**MEMOIRE DE REPONSE AUX AVIS FORMULES PAR LA
MRAE, L'OFB ET LA DREAL SUITE AU DEPOT DE
COMPLEMENTS RELATIFS A LA DEMANDE
D'AUTORISATION ENVIRONNEMENTALE POUR LA
CREATION D'UNE MICROCENTRALE HYDROELECTRIQUE**

REMARQUES EN DATE DE MARS 2025

Cours d'eau : La Béhine
Commune de LAPOUTROIE
Département du Haut-Rhin (68)

Avril 2025

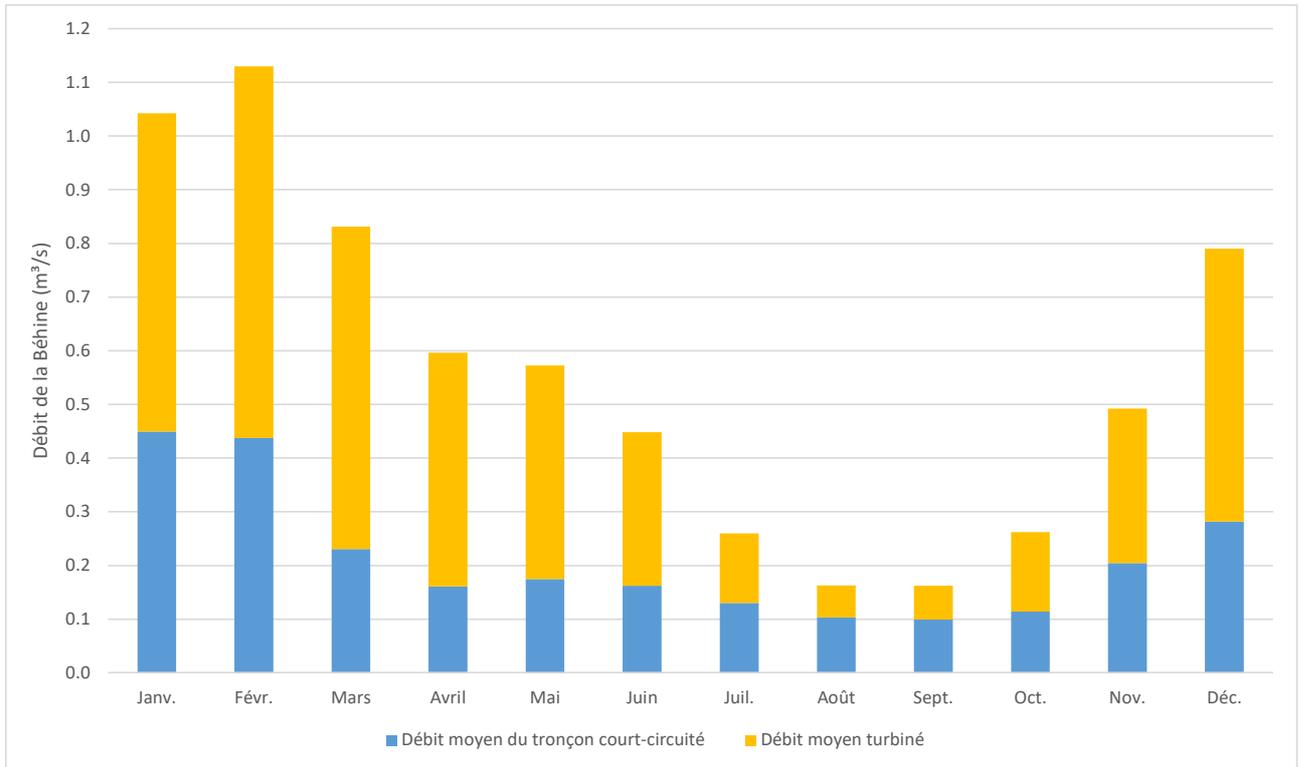
L'Ae recommande de préciser les périodes d'arrêt de la centrale et de préciser si elles correspondent à la période d'étiage de la Béhine.

Cette situation représente environ 13 % du temps et est statistiquement plus fréquente durant les mois d'été (juillet à septembre). Cependant, il n'est pas exclu que le cours d'eau présente cette situation de manière exceptionnelle pendant un mois habituellement plus humide.

Ci-après un graphique permettant de visualiser le débit moyen mensuel dans le tronçon court-circuité et le débit moyen mensuel turbiné pour les années 2015 à 2024 (10 dernières années) :

Ce graphique montre bien que les périodes de fonctionnement de la centrale sont plus rares sur la période allant de juillet à octobre, et notamment en août et septembre.

Carte 10 : Réservoirs de biodiversité impactés par le projet – Partie Amont

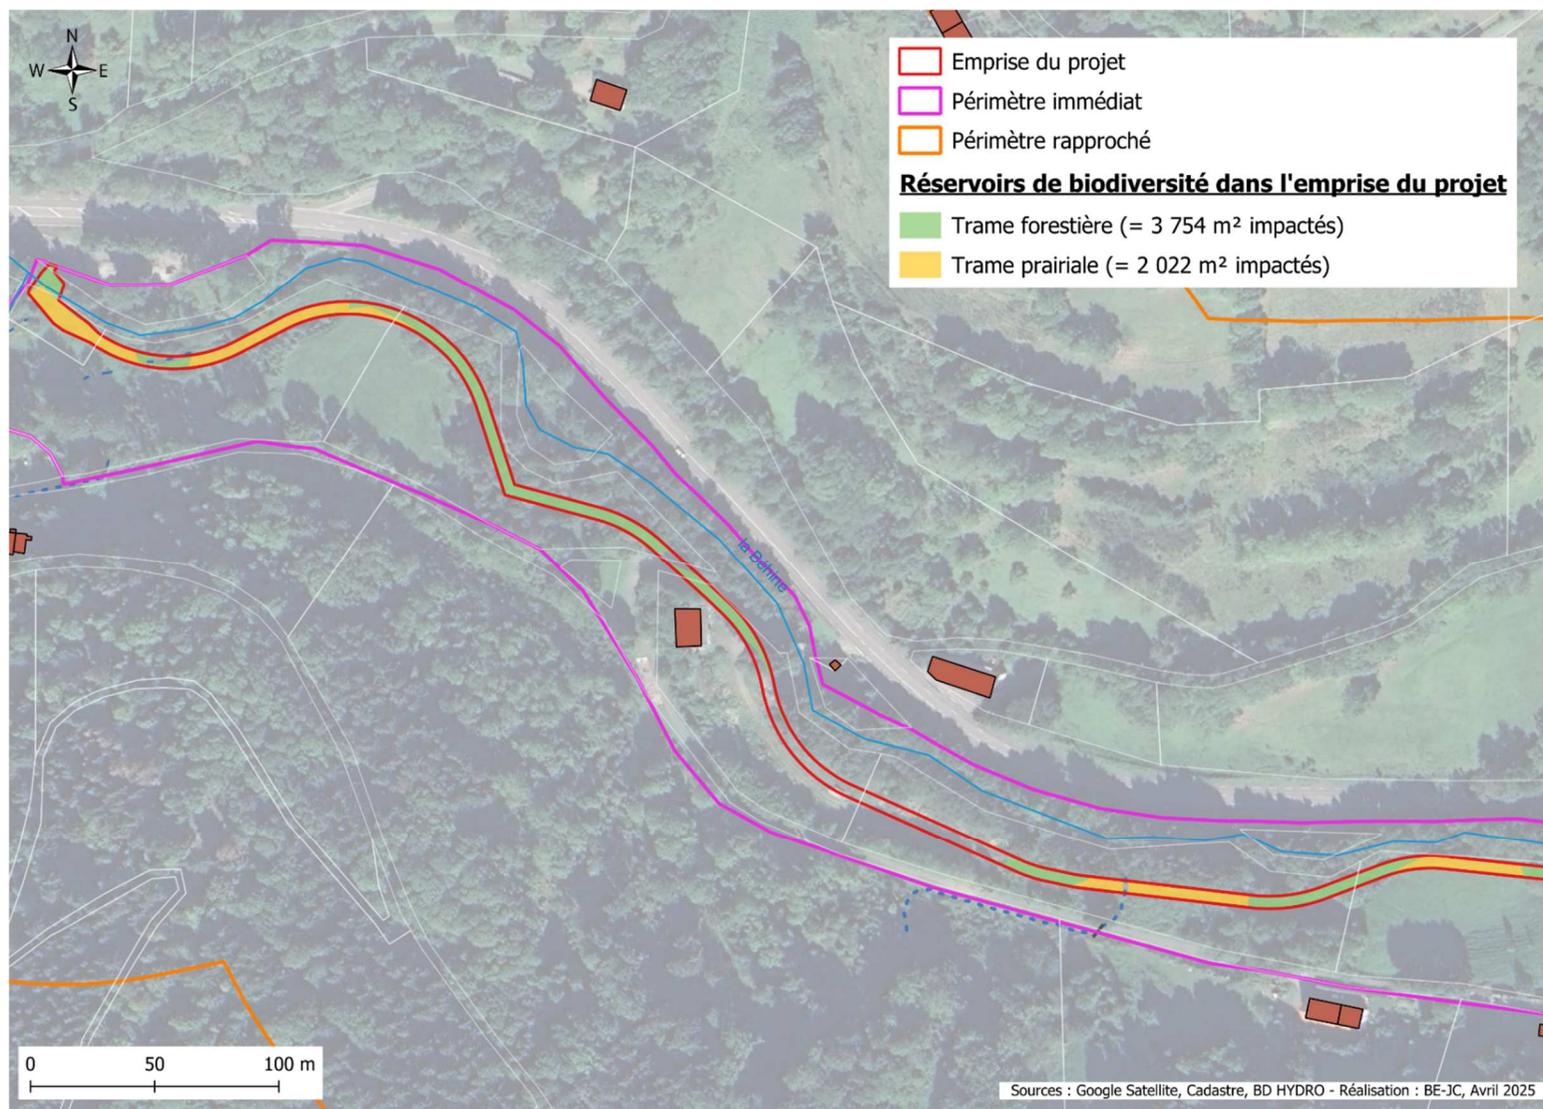
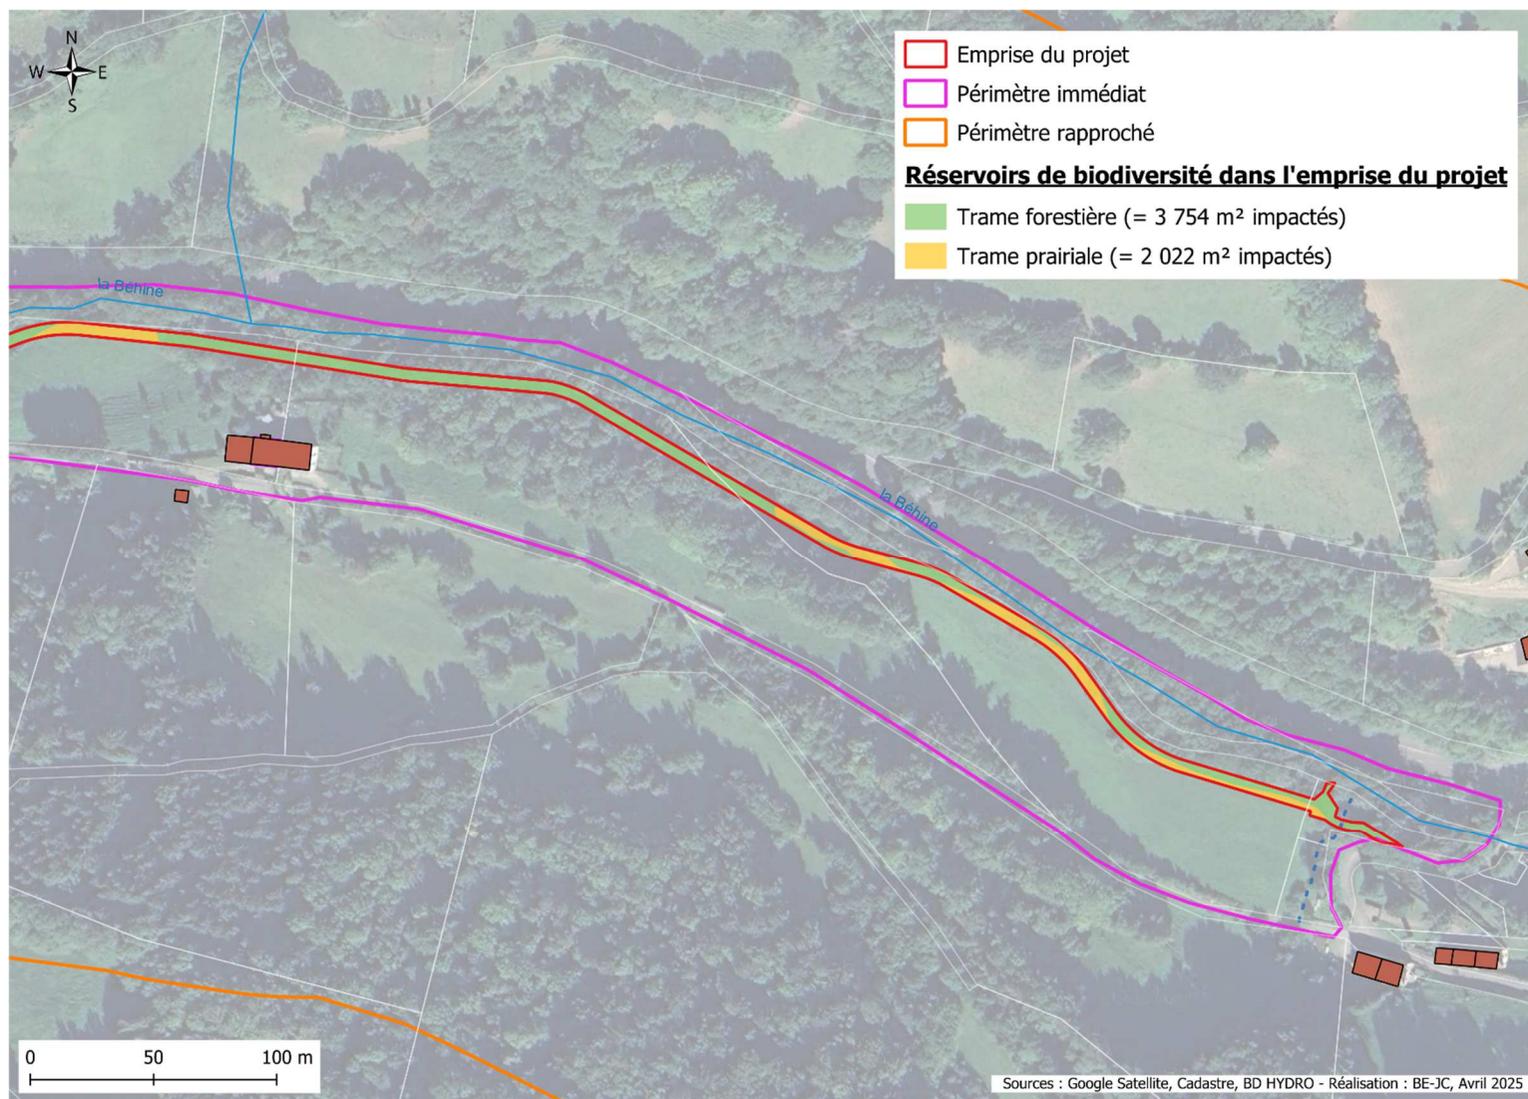
L'Ae recommande de situer sur un plan les 0,58 ha d'habitats constituant des réservoirs de biodiversité, de préciser si des espèces végétales patrimoniales ou protégées sont concernées par ces 0,58 ha, et de prévoir une mesure de compensation de cet impact.

Carte 11 : Réservoirs de biodiversité impactés par le projet – Partie Aval

Aucune espèce végétale protégée n'a été observée au niveau de ces habitats. Des espèces d'intérêt patrimoniale y ont cependant été identifiées :

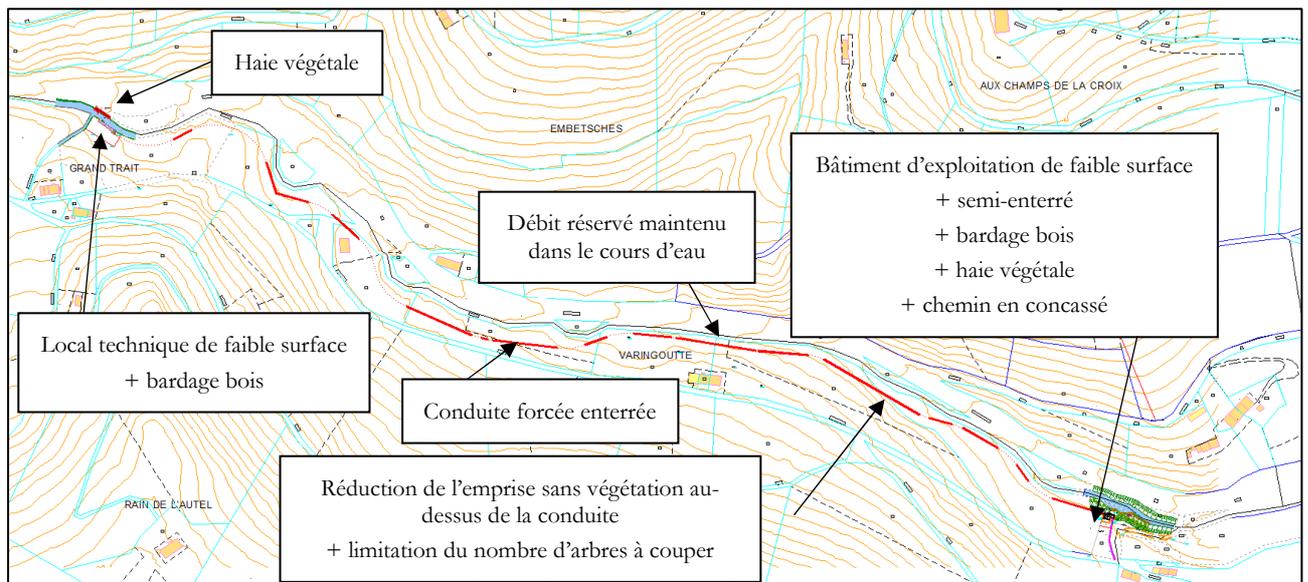
L'Ae recommande de détailler les mesures d'évitement et de réduction liées aux impacts paysagers, de les situer sur un plan, et si nécessaire de compléter le dossier par les mesures de compensation qui pourraient s'avérer nécessaire. L'Ae recommande de plus de compléter le dossier par 2 photomontages depuis la RD 415, en surplomb de la centrale.

Les mesures d'évitement et de réduction liées aux impacts paysagers sont détaillées dans le dossier d'étude d'impact. Elles sont reprises ci-après :

- Limitation des emprises du projet : emprise réduite sans végétation de 2.5 m au-dessus de la conduite enterrée ; dimensions des locaux techniques de faible surface,
- Limitation du nombre d'arbres à couper pour les besoins du chantier,
- Création d'une haie végétale au niveau de la prise d'eau ainsi que le long de la centrale,
- Mise en place d'une conduite forcée enterrée plutôt que de la laisser apparente,

Les mesures sont localisées sur le plan suivant :

ANNEXE 5 : PLANS DE LA PASSE A POISSONS

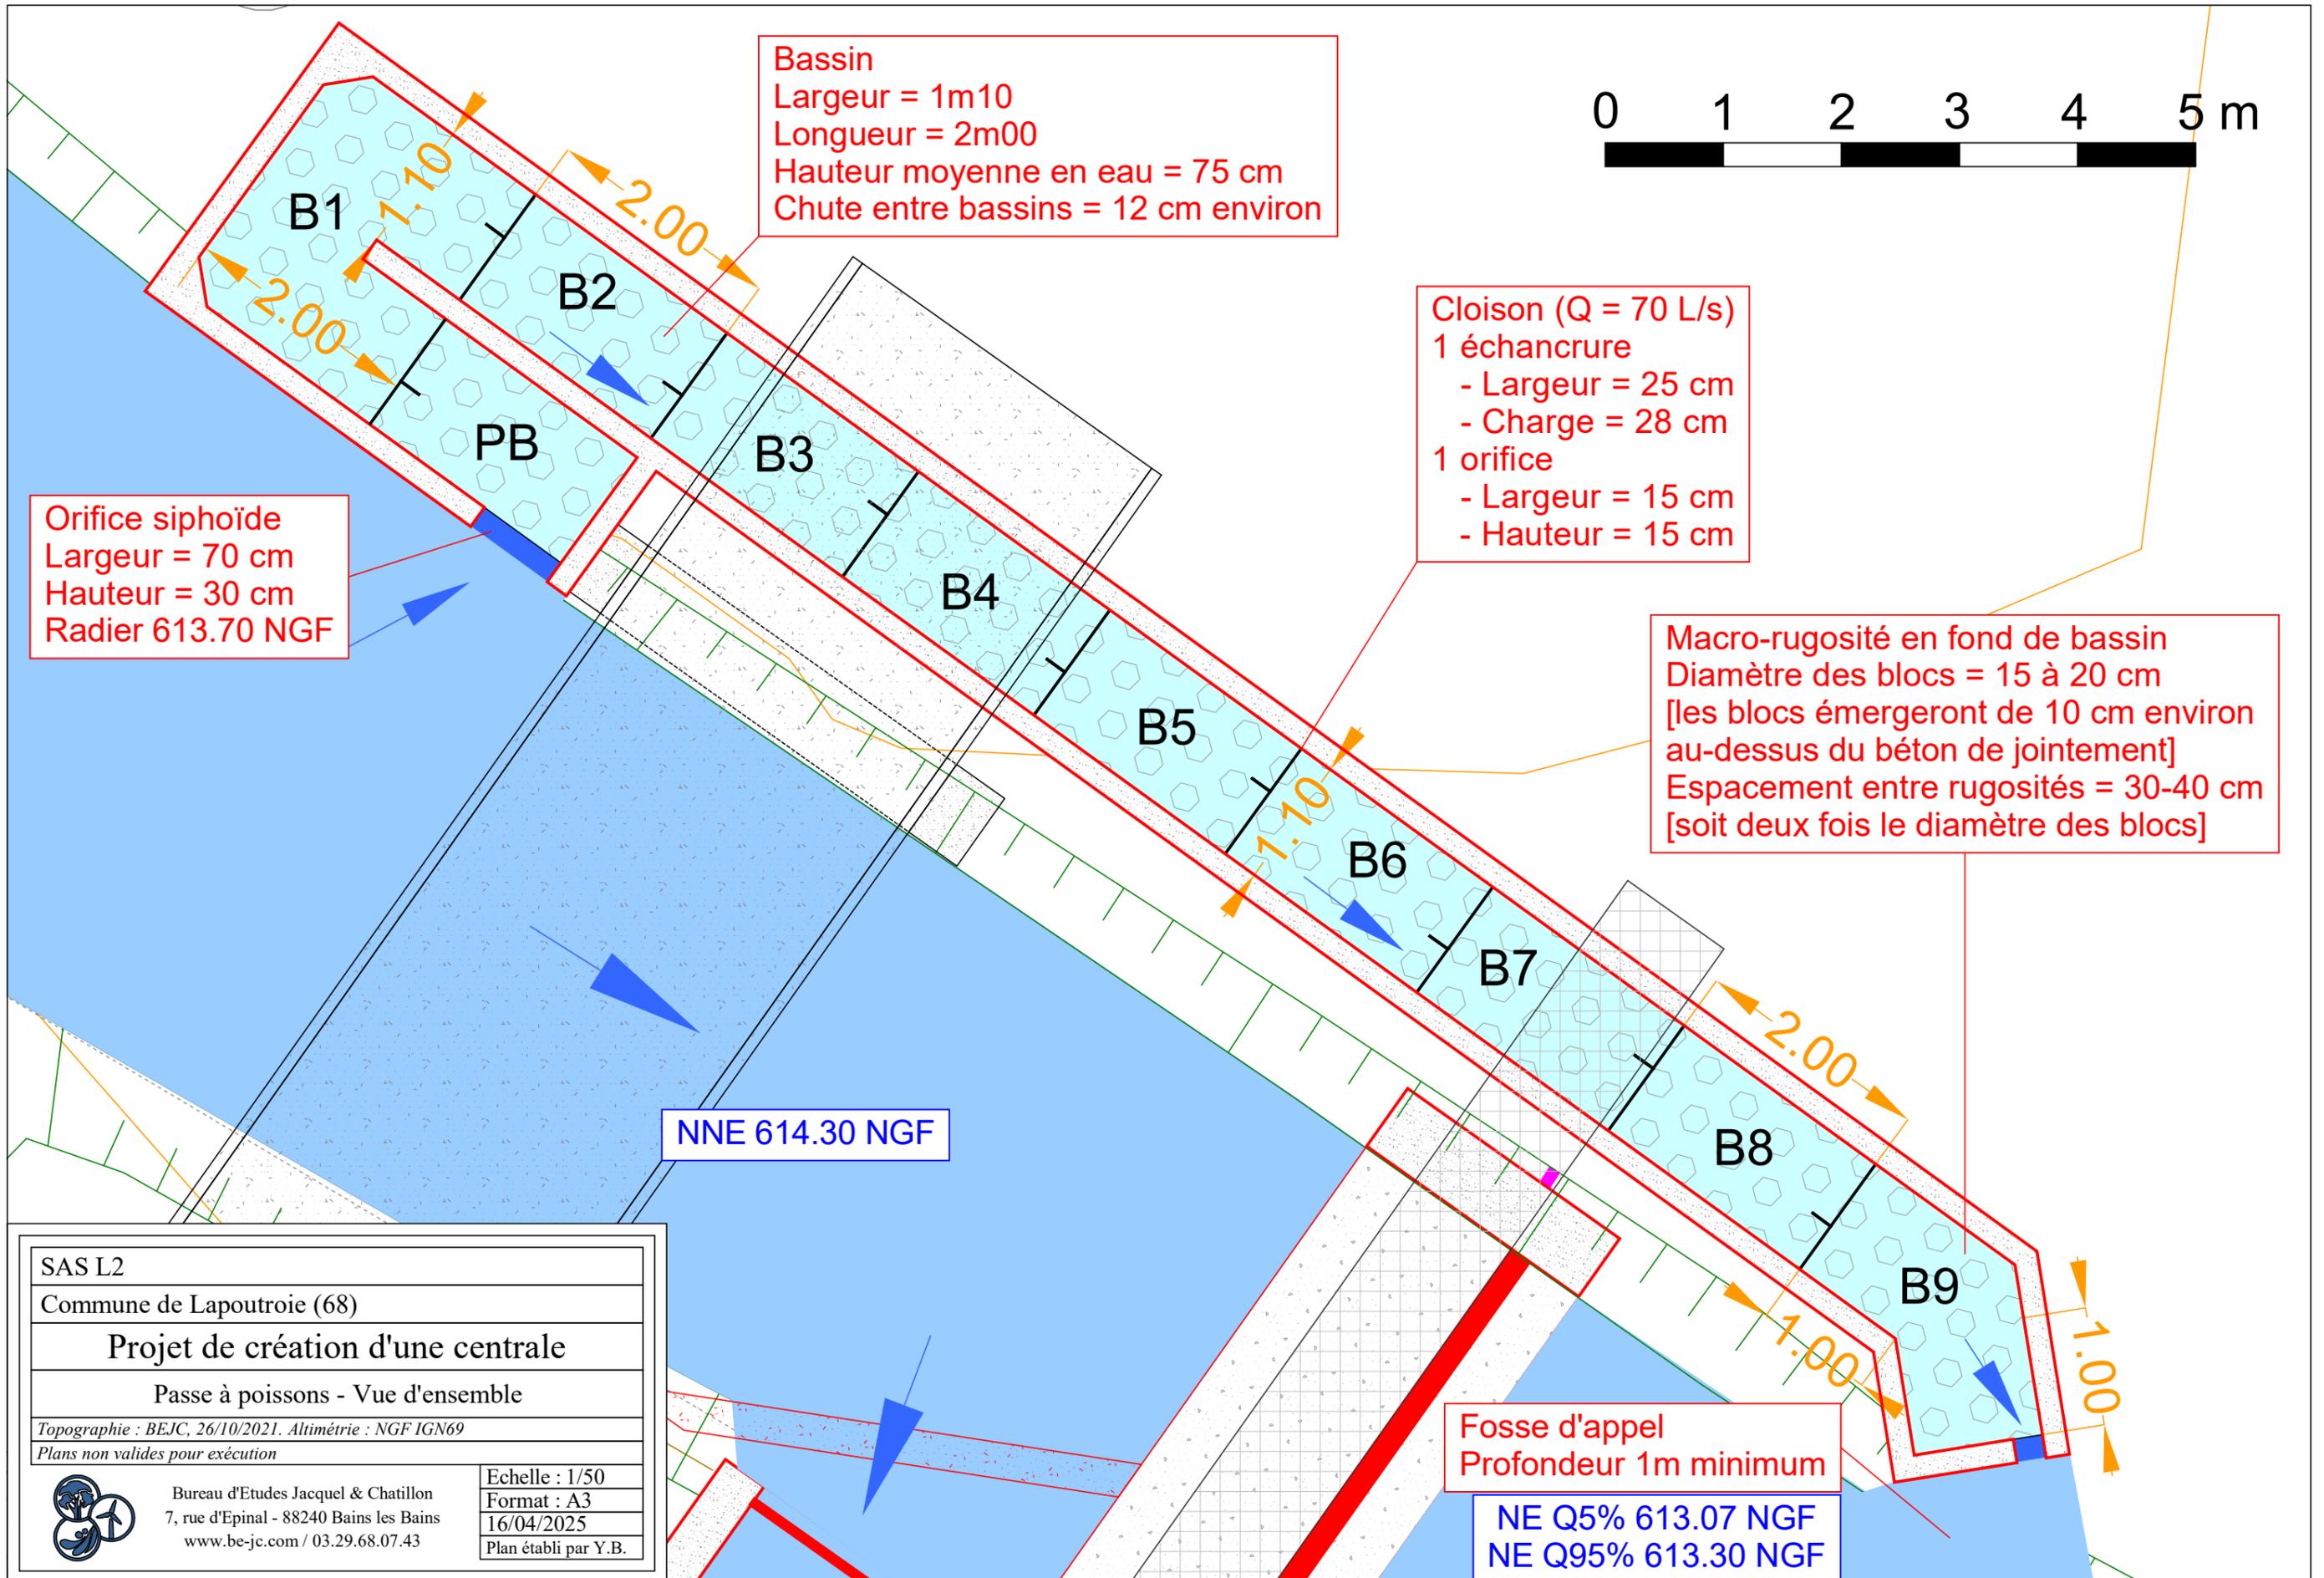
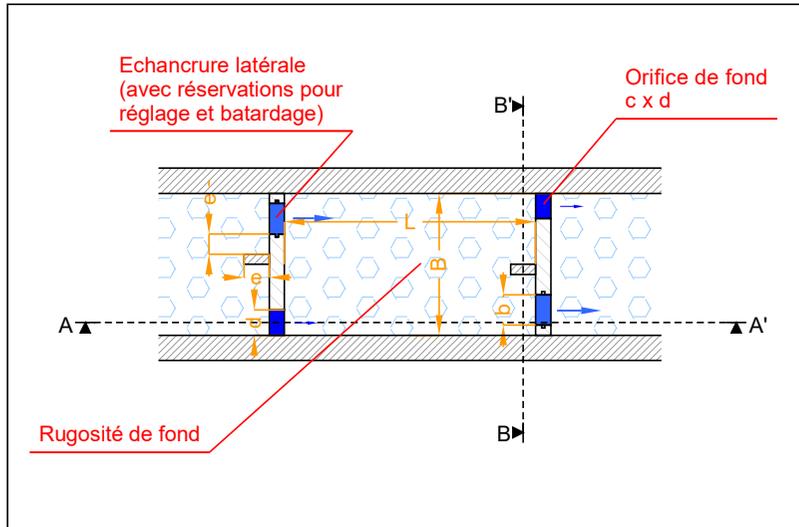
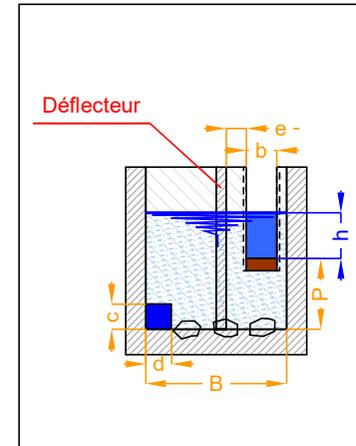
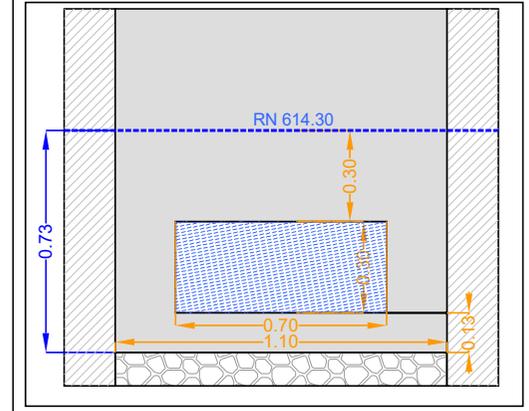
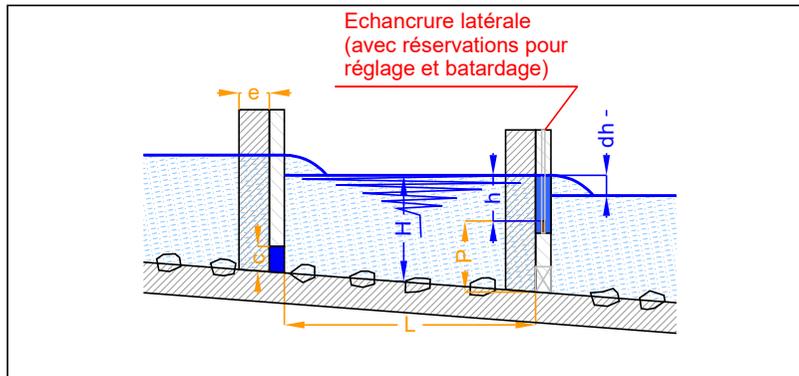
Les caractéristiques des rugosités sont peu détaillées à ce stade et les illustrations fournies ne permettent pas de valider formellement la proposition. Il est porté à l'attention du pétitionnaire que les cotes des radiers de la passe sont à prendre au sommet des rugosités de fond. Les plans seront à adapter en conséquence. Une attention particulière sera également à apporter au tri des blocs naturels pour ces rugosités (diamètre 150-250 mm). Celles-ci devront être enchâssées dans le radier sur la moitié de leur hauteur pour garantir une fixation pérenne et espacées de deux fois leur taille (soit 30-40 cm) pour une occupation du radier de 15-20%. Un jointoiment « en creux » est à prévoir. **L'arrêté portant autorisation pourra utilement fixer un point d'arrêt en phase travaux pour la validation d'une planche d'essai avec le maître d'œuvre, avant mise en œuvre définitive des rugosités au fond des bassins.**

Pour autant et conformément à cette demande, le pétitionnaire fixera les cotes des radiers de la passe au niveau du sommet de la rugosité. Les plans de l'ouvrage de montaison sont mis à jour et insérés en annexe de ce mémoire de réponse.
